Regelwijzigingen vertaling

Technische auto bouwregels

Wijzigingen voor 2018 en daarna.

Versie 2.0 (Gepubliceerd) – 27 November 2017

(21.) Side-pods / Bodem / Vloer

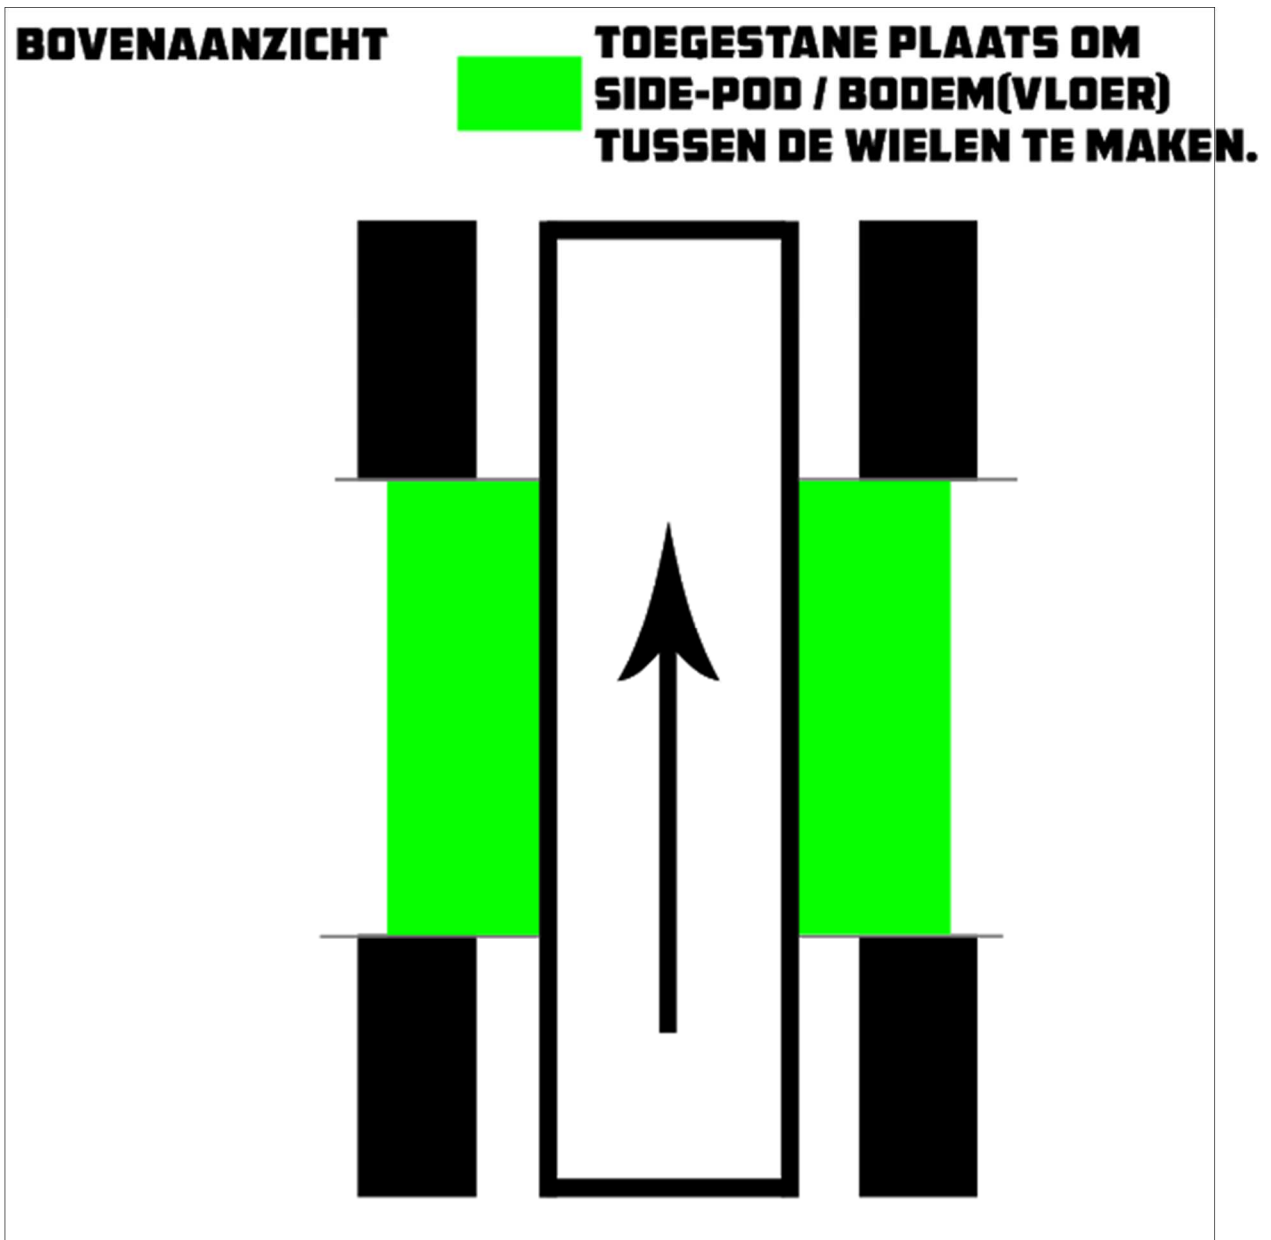
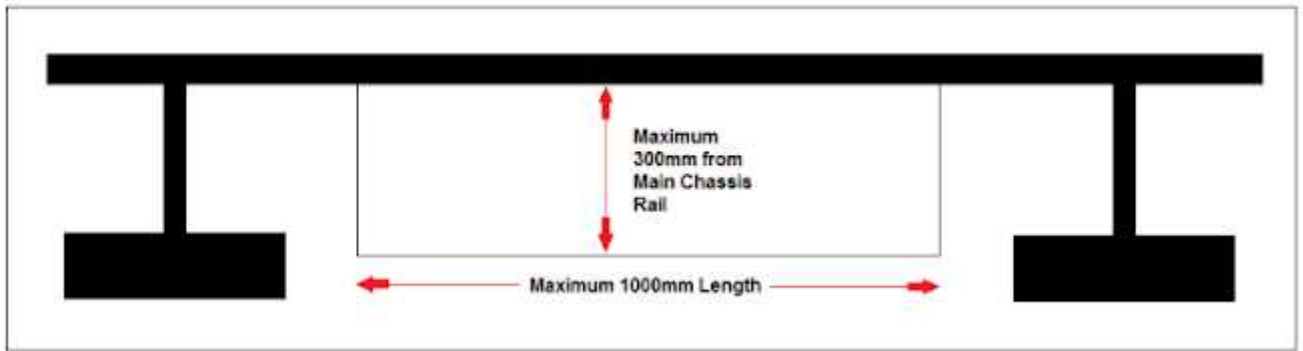
- The installation of any floor/side-pod section, outside of the main/lower chassis rails will ONLY be permitted for the purpose of mounting/protecting any fuel-tank and/or battery.

- Only a SINGLE side-pod/floor section, outside the main/lower chassis rails, will be permitted on each side of the car.
- The permitted length of any floor/side-pod section outside of the main/lower chassis rails will be a MAXIMUM of 1000mm (front to rear) at all points, such that the entire pod fits within a 1000mm long imaginary rectangular box (see diagram below). The outer edge of any pod must NOT be any more than a MAXIMUM of 300mm in distance from the vertical plane of the edge of the main chassis rail at any and all points

- Any side-pod/floor must ONLY sit between the front and rear wheels when viewed from the side/above.
- Any side-pod/floor section outside of the main/lower chassis rails...

- MUST NOT be constructed any further forward than the vertical plane of the rear-most point of the front wheel/tyre (when pointed straight ahead).
 - MUST NOT be constructed any further rearward than the vertical plane of the front-most point of the rear wheel/tyre.

- Any side-pod/floor section outside the main/lower chassis rails must be constructed with no more than a SINGLE floor section, and no more than a SINGLE outer wall section.

- The zig-zagging or multiple folding of plate, or construction using multiple sections of plate, to form channels, “walls”, or floor sections, or additional internal “wall” or floor sections, or any other sections not for the purpose of supporting or protecting the fuel tank and/or battery will NOT be permitted.

(25.) Achterbumper hoepels Rear Bumper Hoops

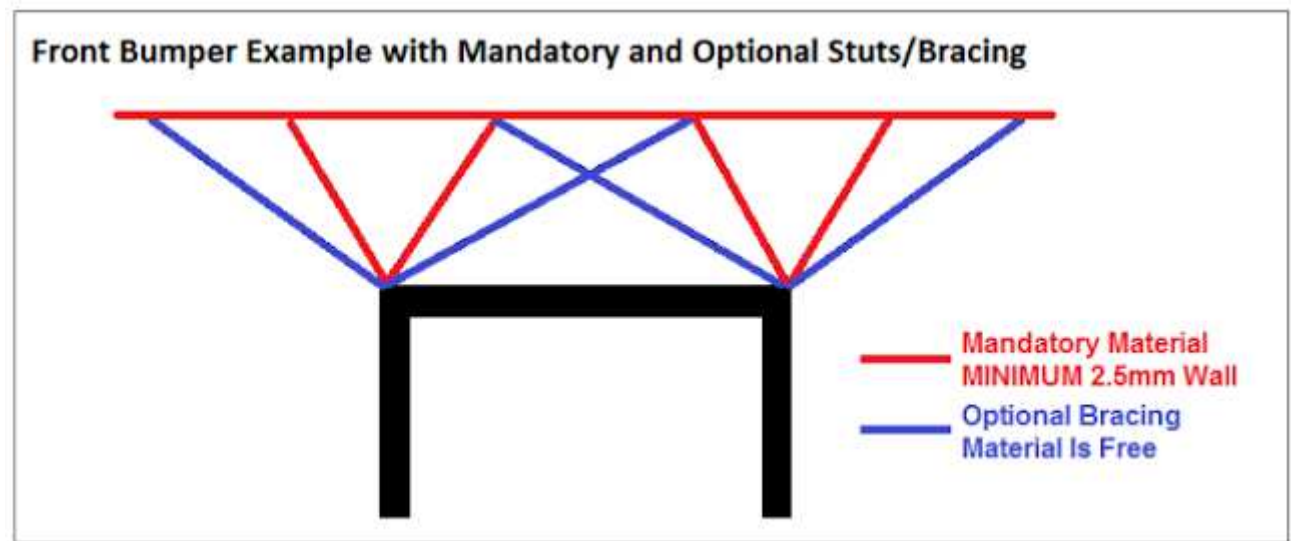
- Optional hoops will be permitted on the rear bumper for the purpose of protecting the rear of the roll-cage, and/or preventing another car from riding up and over the rear wheel(s).

Note: Such a practice is currently accepted, however, there is no specific provision for it in the current rulebook. Hoops over the rear and/or left-front wheels are NOT permitted.

(28.) Zijrekken buitenste gedeelte (2)

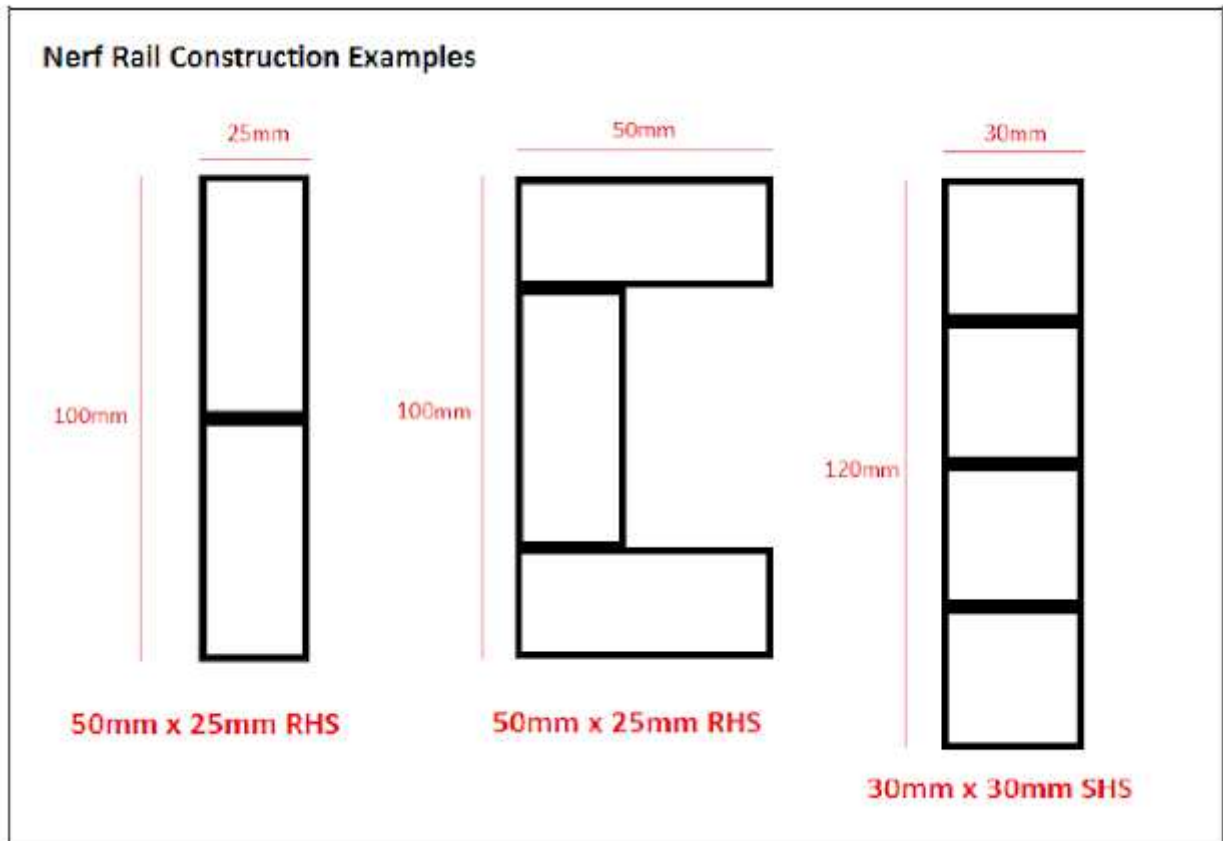
- The lengths of SHS/RHS must be welded together to form a vertical “blade” with a flat outer face, subject to the min/max dimensions specified below.
- Nerf-rail blades **MUST** be no smaller than a **MINIMUM** of 25mm in thickness, and 100mm in depth.

- Nerf-rails blades **MUST** be no larger than a **MAXIMUM** of 50mm in thickness, and 150mm in depth.
- Nerf-rails blades **MUST** run for a **MINIMUM** length of 1100mm, from front to rear, at the minimum depth specified above (see diagram below).

- Tapering the ends of the nerf-rail blades is permitted, but the tapering must **NOT** form part of the minimum 1100x100mm specification. Sharp-pointed tapers are **NOT** permitted.

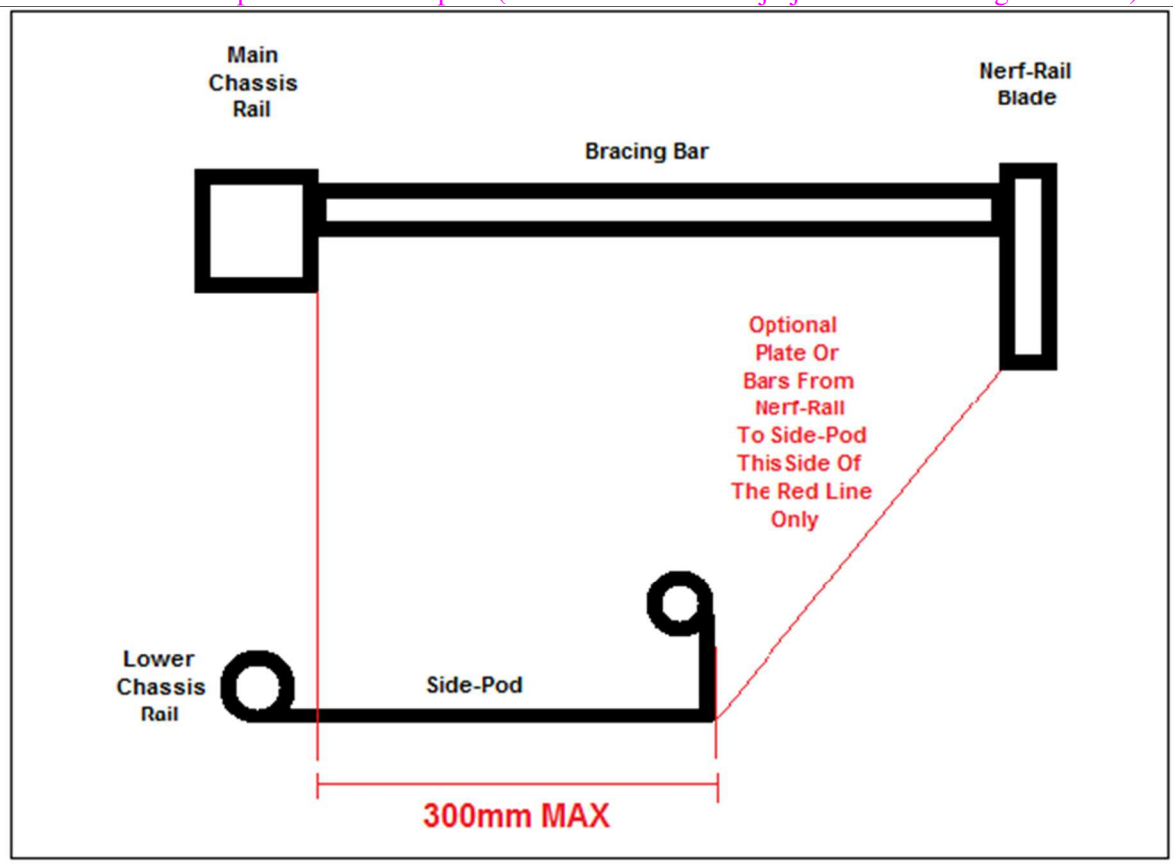
- Het lichter maken van een zijrek of gaten boren (anders dan hierboven beschreven is NIET toegestaan.
- Any additional optional material attached to the nerf-rail, e.g. a fuel tank protection plate or protection bars, must only be constructed within an area bordered by the main/lower chassis rails, the side-pod, the nerf-rail, the nerf-rail bracing to the main chassis, and a straight line linking the lower outermost point of the side-pod to the lower innermost point of the nerf-rail (see diagram below).

- Alle extra toegevoegde materialen aan het zijrek, bijvoorbeeld de tankbescherming plaat of buizen, moeten zijn bevestigd in de omgeving die wordt afgedekt door het onderframe, het

zijrek, de zijrek bevestiging, de side-pod, het zijrek, zijrek schoren naar het hoofdchassis, en in een lijn die recht loopt vanaf het meest binnenste en onderste punt van het zijrek, tot het meest uitstekende punt van de side-pod. (Zie het rechter rode lijntje in de afbeelding hieronder)

Nerf Rail Bracing Example

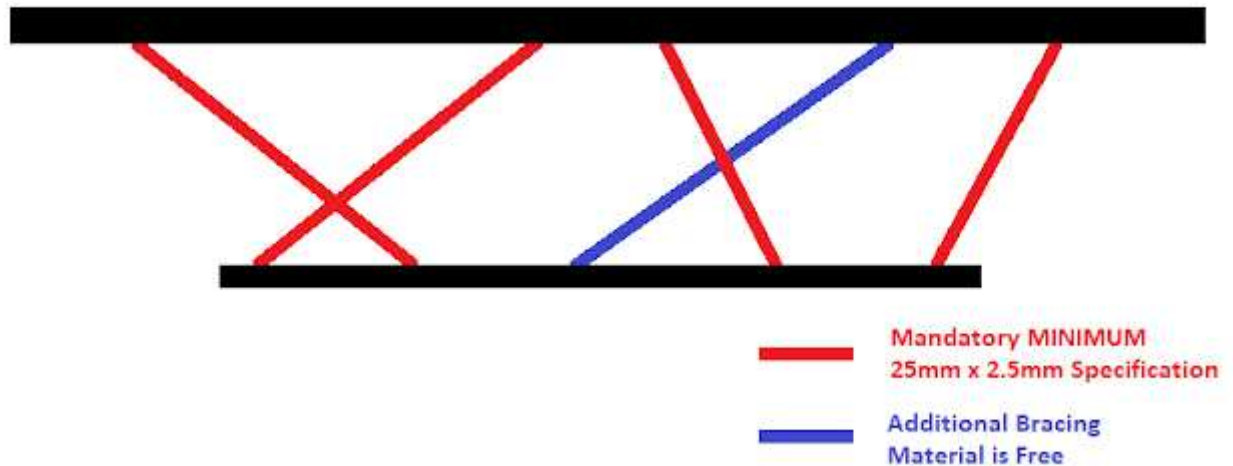
- The nerf rails **MUST** be connected/braced to the main chassis rails, by a **MINIMUM** of 4 braces on each side of the car, each of the 4 with a **MINIMUM** material specification of 25mm CHS/SHS x 2.5mm wall thickness.

- It **IS** permitted for the 4 mandated braces to cross.
- Additional nerf-rail to main chassis-rail bracing (over and above the 4 mandated braces) is free in both quantity and material specification.

- The lightening of the nerf-rail braces, or the drilling of holes in them, is **NOT** permitted.
- Zijrekken moeten aan de auto bevestigd zijn met minimaal 4 bevestigingsstangen/schoren. deze stangen moeten allemaal voldoen aan de minimale materiaal eis van buis/koker 25x25x2.5mm wanddikte

Nieuwe Update Pinto Klepveren

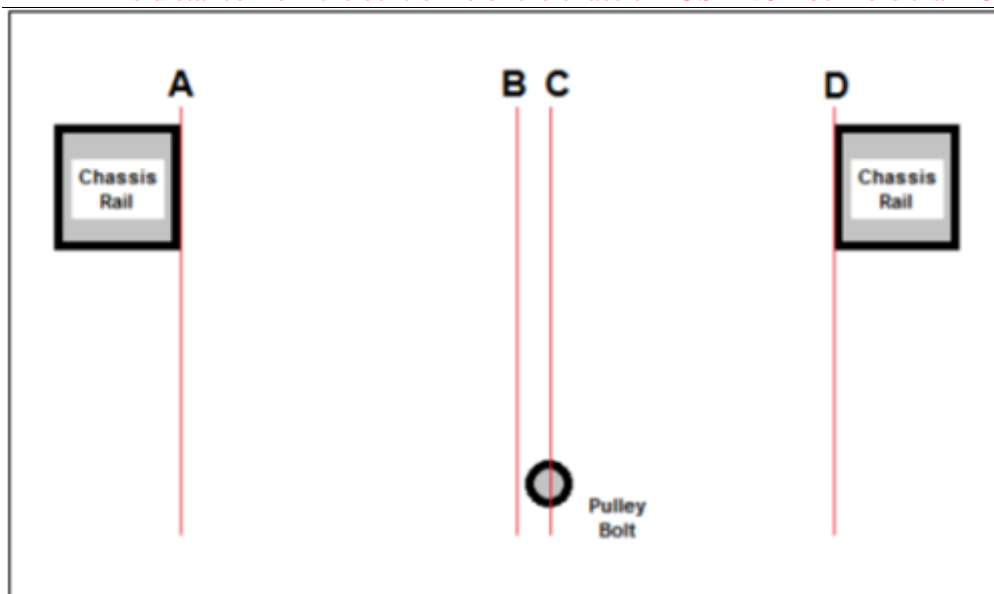
- The rulebook will be updated to reflect the accepted/permitted use of competition valve-springs, subject to existing valve-spring rules.
- **Het reglement zal worden bijgewerkt waarin wordt vermeld dat het gebruik van competitie klepveren zal worden toegestaan, met inachtneming van de huidige klepveren regel.**

(11.) Hoogte van de buis aan de zijkant (gele buis, hierboven) van de rolkooi (heeft te maken met 15 hieronder)

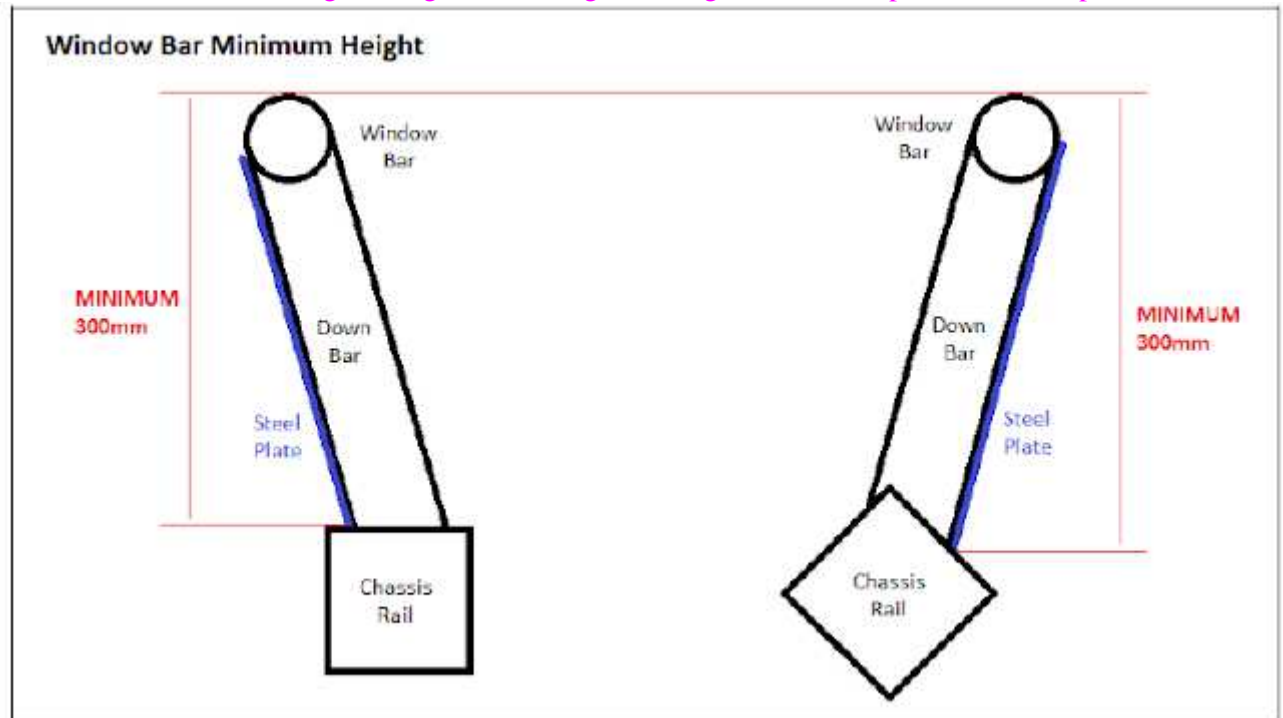
- Side window bars MUST measure a MINIMUM height of 300mm vertically from the top of the bar (excluding bodywork panels) to the point at which the steel side-plates are welded to the main rails
- The minimum measurement applies to all points along the length of the window bar, from the front roll-cage pillar to the rear roll-cage pillar.
- De raamstijl moet minimaal 300 mm hoog zijn, verticaal gemeten van de bovenkant van de buis naar de plek op het chassis waar de plaat vast gelast wordt aan het chassis
- Deze minimale hoogtemaat geldt over de gehele lengte van rolkooi poot tot rolkooi poot.

(15.) Rolkooi beplating (heeft te maken met 11. hierboven)

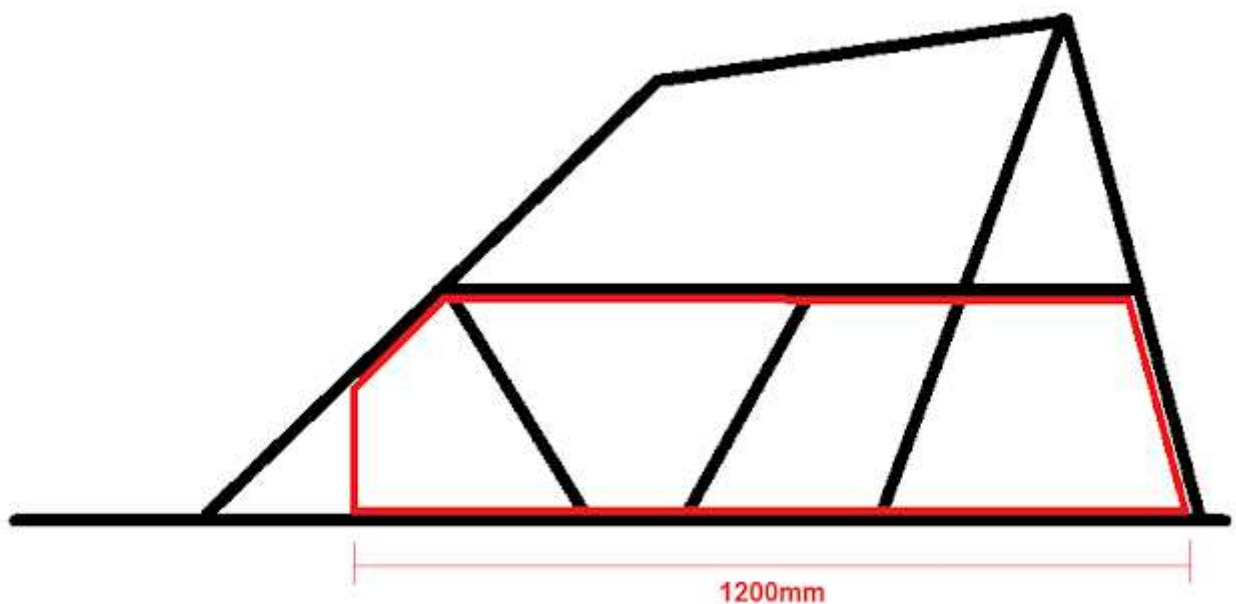
- The area covered by the plate MUST measure at least a MINIMUM of 1200mm in length, from the rearmost point where the rear roll-cage pillar meets the chassis rail, horizontally, to the vertical plane where its front-most point meets the chassis rail.

- As the plate must be welded to the window-bar along its top edge and chassis rail along the bottom edge, then the plate height is determined by the height of the window-bar (see above).

- The front edge of the plate must be vertical, or angled forward, from the point at which it meets the main chassis rail, up to the front roll-cage pillar, the window bar, or the required additional bar (depending on the size of the cab).
